DELIBERAZIONE DELLA GIUNTA REGIONALE 11 agosto 2026, n. 1144

COMUNE DI NOCI – Variante di Adeguamento del Piano Regolatore Generale al Piano Paesaggistico Territoriale Regionale ai sensi dell'art. 97 delle NTA. Parere di Compatibilità Paesaggistica ex art. 96, comma 1, lett. a) delle NTA del PPTR e aggiornamento del PPTR ex art. 2, co. 8 della L.R. n. 20/2009.

"CISTERNA RURALE SANTA LO MUTO"

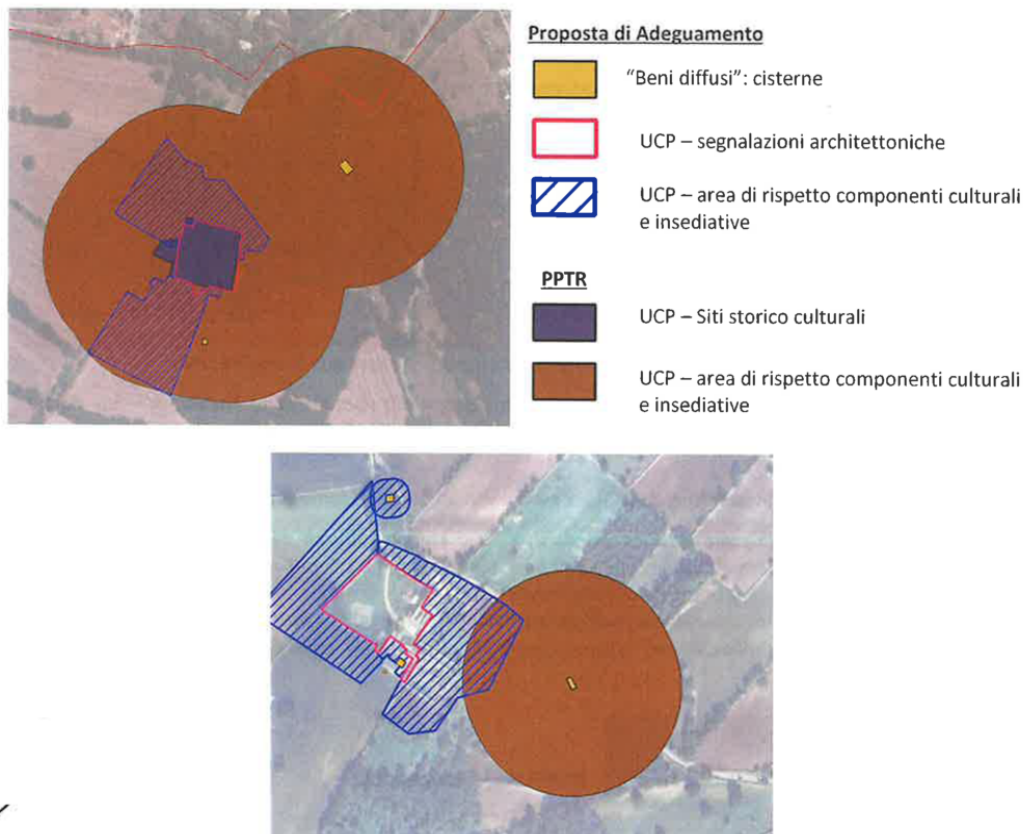
Si rilevano alcune criticità in merito alle cisterne, individuate dal PPTR come UCP – *Testimonianze della stratificazione insediativa – siti storico culturali – segnalazioni architettoniche (A)* come da immagine di seguito riportata:

N. 6 componenti da PPTR, categorizzate come "CISTERNE" vengono stralciate da UCP – *Testimonianze della stratificazione insediativa – siti storico culturali – Segnalazioni Architettoniche* e inserite tra i "Beni diffusi del paesaggio rurale" con conseguente "declassamento" a livello di tutela, quali:

BP - Boschi

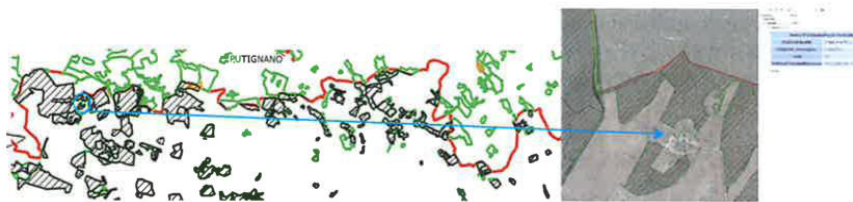
Si chiede al Comune di riportare nell'Adeguamento le rettifiche degli elaborati cartografici ai sensi dell'art. 104 delle NTA del PPTR già accolte e chiuse con le Deliberazioni di Giunta e si rappresenta che sono in corso di istruttoria n. 2 istanze di rettifica del BP Boschi e UCP Area di rispetto dei Boschi sul territorio di Noci. A tal proposito, la Regione fornisce l'elenco delle istruttorie accolte e già trasmesse al Comune in corso del procedimento citato.

Si rappresenta la difficoltà ad istruire le modifiche proposte in sede di Adeguamento, in quanto hanno riportato numerose rettifiche della componente botanico-vegetazionale di piccole dimensioni e molto frammentate, per cui sarà necessaria una analisi a scala particellare delle modifiche proposte. Si illustra la situazione nella figura sottostante.

Figura 1. UCP – Lame e gravine della proposta di Adeguamento Figura 2. UCP – Lame e gravine della proposta di Adeguamento

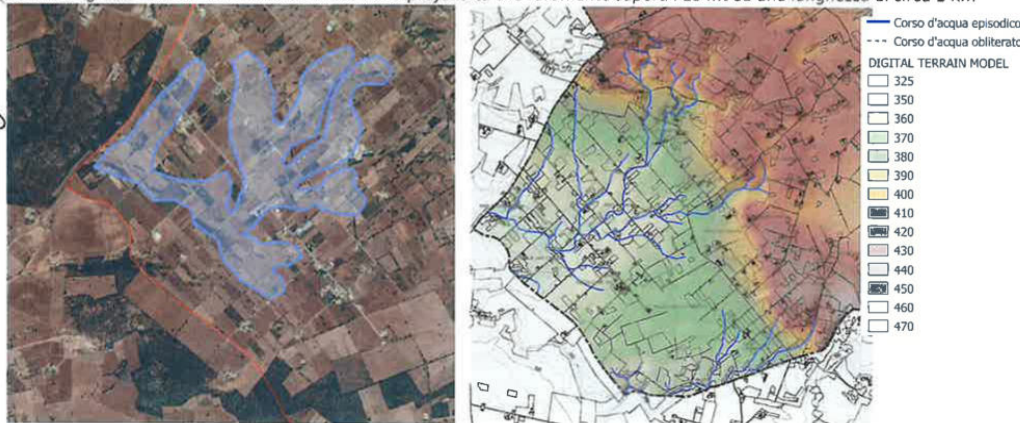
La Figura 1 si riferisce alla zona denominata "Lama d'acqua" e riporta l'individuazione su GIS della componente nell'area Sud-Ovest del territorio comunale, e in Figura 2 un estratto della TAV 2_7 della proposta di Adeguamento del "Quadro Conoscitivo: Struttura Idrogeomorfologica Idrogeologia, Carta della idrologia superficiale".

Come si rilegge in TAV 8 "Relazione generale" (pag. 125): *"La prima lama fa parte di un ampio bacino esoreico il cui reticolo si sviluppa verso sud fino a collegarsi alla gravina di Castellaneta ovvero al Fiume Lato che sfocia poi nel mare Jonio. La lama ubicata in località "Lama d'acqua" si presenta invece, nel territorio comunale di Noci, con pochi lembi ormai residuali di vegetazione naturale in quanto prevalentemente utilizzata a coltivo (quotizzazione). La lama ubicata in località "Lama d'acqua" ha una larghezza variabile tra i 300-90 mt con una profondità che raramente supera i 15 mt ed una lunghezza di circa 1 Km"*

Si condivide l'individuazione delle suddette componenti come UCP – Lame e gravine. Considerando che le stesse aree sono interessate da UCP-Reticolo idrografico di connessione della RER che si estende oltre il solco di Lame e gravine, riprendendo i segni del reticolo idrografico, si riserva di svolgere approfondimenti, verificare la consistenza delle due componenti paesaggistiche ed eventualmente valutare la coincidenza anche parziale dei perimetri dei due tematismi, al fine di rendere più agevole la gestione dell'Adeguamento.

Figura 3. UCP – Lame e gravine della proposta di Adeguamento. Figura 4. UCP – Lame e gravine della proposta di Adeguamento. Le predette Lame, non sono state cartografate dal PPTR, mentre la lama presso la “Masseria Antici Nuova” era già stata cartografata dal precedente Piano Paesaggistico (PUTT/P).

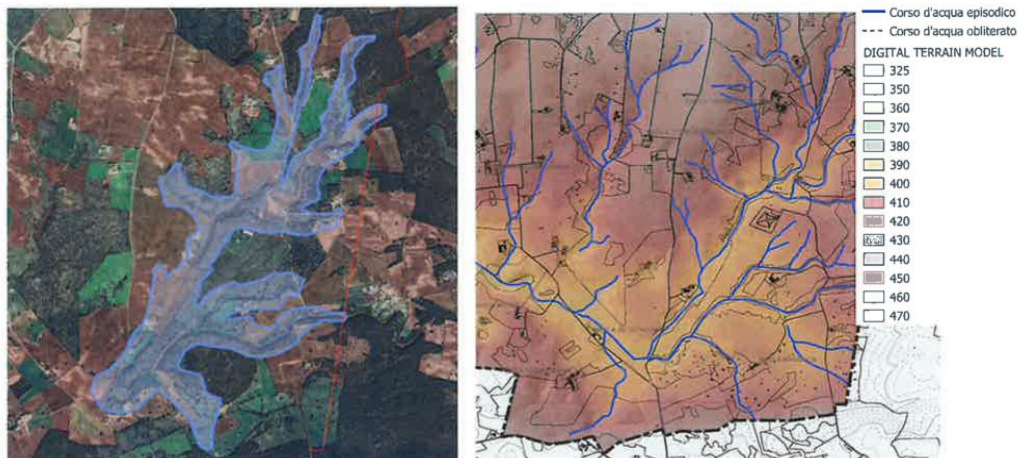
La Figura 3 si riferisce alla zona "Masseria Antici Nuova" e riporta l'individuazione su GIS della componente nell'area Sud-Est del territorio comunale, e in Figura 4 un estratto della TAV 2_7 della proposta di Adeguamento del "Quadro Conoscitivo: Struttura Idrogeomorfologica Idrogeologia, Carta della idrologia superficiale". Come si rilegge in TAV 8 "Relazione generale" (pag. 125): *"La lama invece ricade in un bacino endoreico il cui reticolo si sviluppa verso ovest e trova il recapito finale nella piana alluvionale posta nei pressi della "Masseria Piano Mansueto", ovvero nelle doline e nelle conche presenti nella stessa località. In particolare soprattutto la lama in località "Masseria Antici Nuova" è prevalentemente caratterizzata, sui versanti, dalla presenza di vegetazione naturale di pregio. La lama ubicata in località "Masseria Antici Nuova" ha una larghezza variabile tra i 110-40 mt con una profondità che raramente supera i 8 mt ed una lunghezza di circa 2 Km."*

Figura 4. Individuazione su ortofoto del reticolo idrografico di connessione della RER

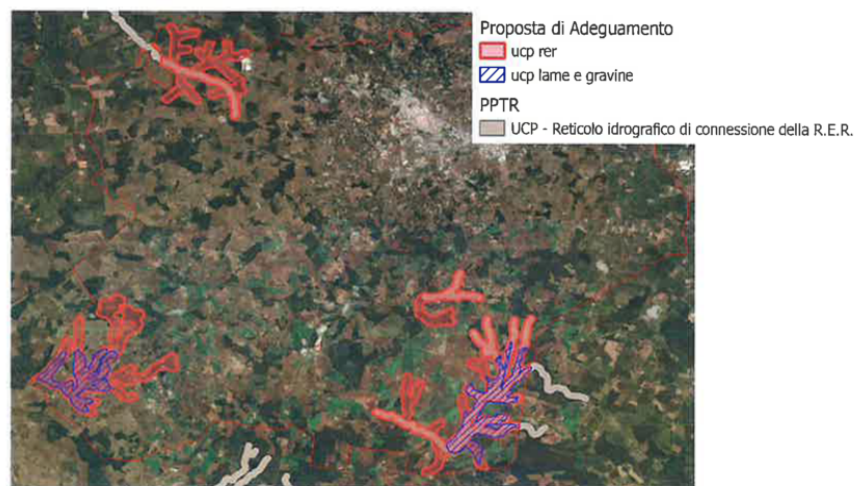
La **proposta di Adeguamento integra la perimetrazione del PPTR** relativamente all' UCP - Reticolo idrografico di connessione della RER. Si riporta l'individuazione su scala comunale della componente in questione, in Figura 4. Come riportato in Relazione generale (cfr. pag. 168):

Si rimanda a quanto già espresso e richiesto al Comune relativamente all'UCP-Lame e gravine.

Fig. 5 A SINISTRA: ucp – Coni visuali della proposta di Adeguamento.

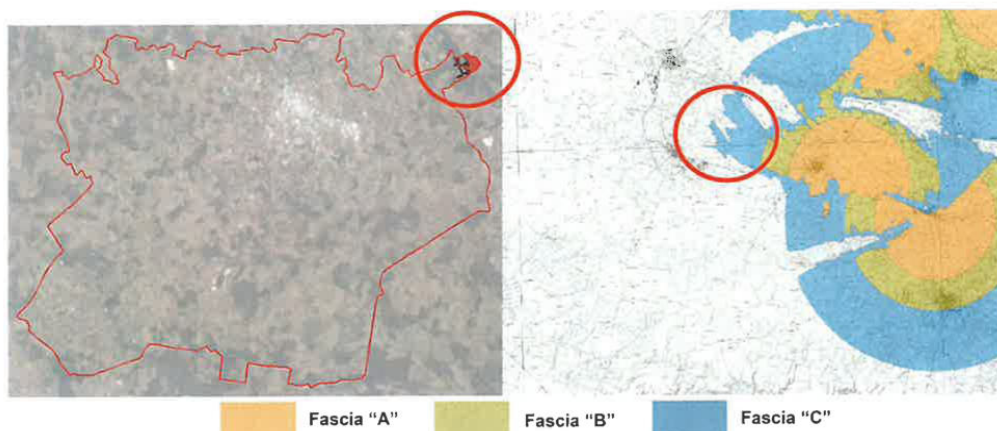
Si da atto che la proposta di Adeguamento riporta come UCP – Coni visuali un'area in località **"Barsento"**. Tale area corrisponde alla fascia di intervisibilità **"Fascia C"** riferita all'*UCP- cono visuale* di Alberobello, come in Figura 5. di seguito riportata.

Pertanto tale area non andrebbe inclusa nell'*UCP - Coni visuali*, ma rimane solo come individuazione della **"fascia C"** riportata nelle Linee Guida 4.4.1 parte II per le Componenti di paesaggio e impianti di energie rinnovabili".

IN GRIGIO: proposta del Ministero di UCP - Coni visuali

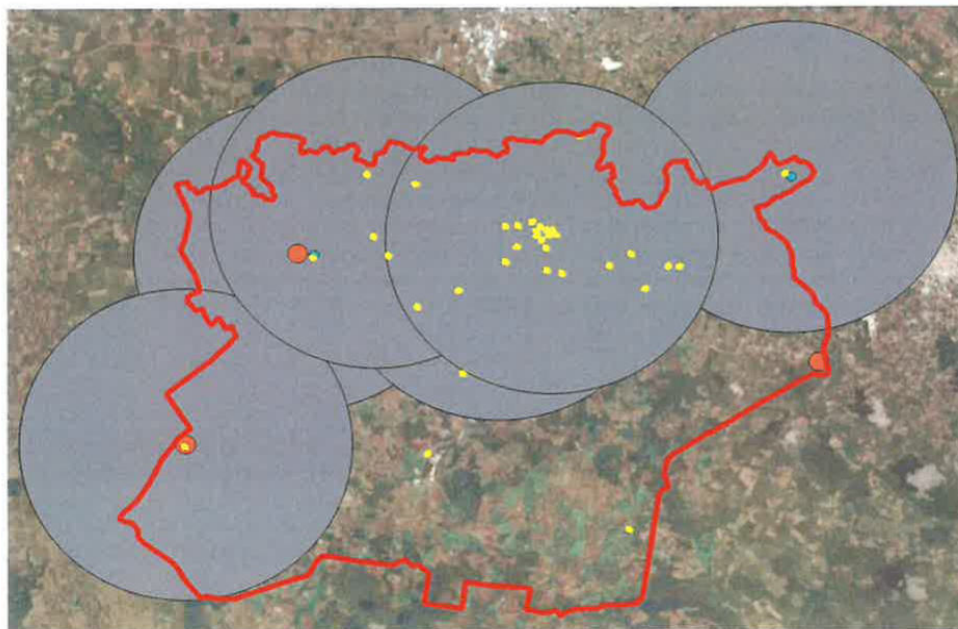
In merito alla perimetrazione dei luoghi panoramici (art 85 delle NTA del PPTR), in particolare sui siti di Monte Imperatore, Madonna della Scala e Barsento, si propone di inserire come ulteriore individuazione un buffer di 4 km come componente dell'UCP – Coni visuali. Allo stesso modo, si propone di inserire un analogo buffer di 4 km sui siti del Centro Storico, Madonna della Croce e Casaboli, per un totale di n.4 buffer circolari dal raggio di 4km, come riportato in figura sottostante.

Si riservano di valutare la proposta del Ministero.

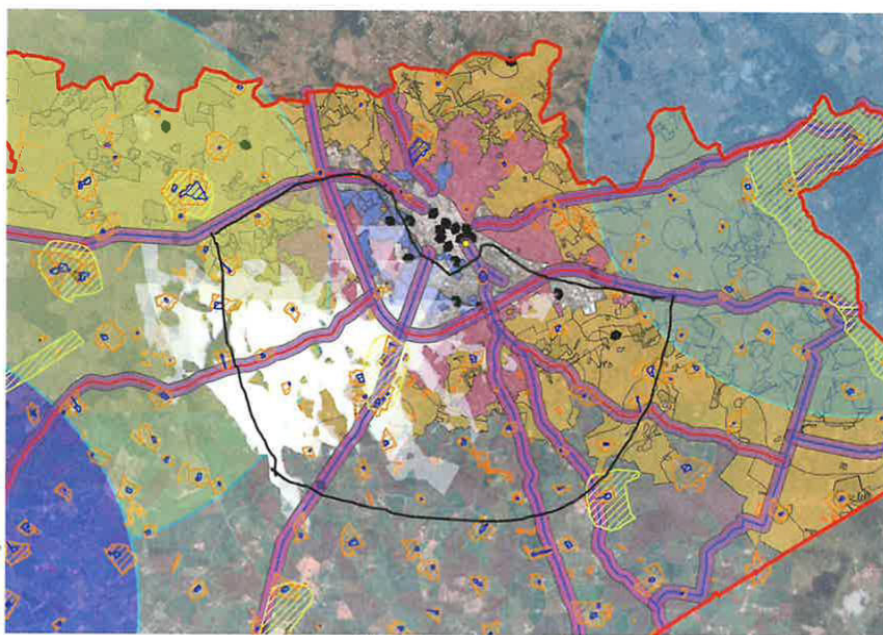
Si rappresenta di correggere il perimetro Sud secondo l'indicazione grafica in verde come da immagine di seguito riportata.

Prende atto e condivide.

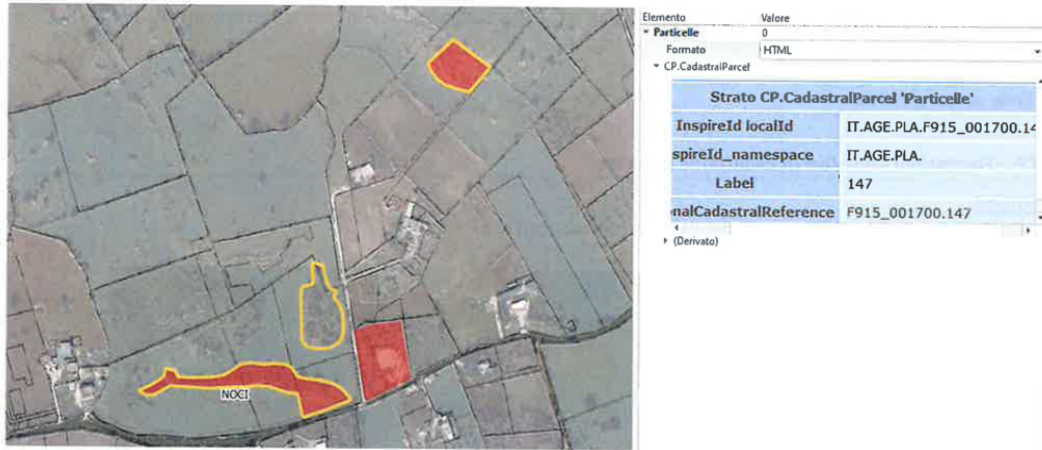
Si condivide lo stralcio di due areali che risultano sovrapposti al BP - Boschi.
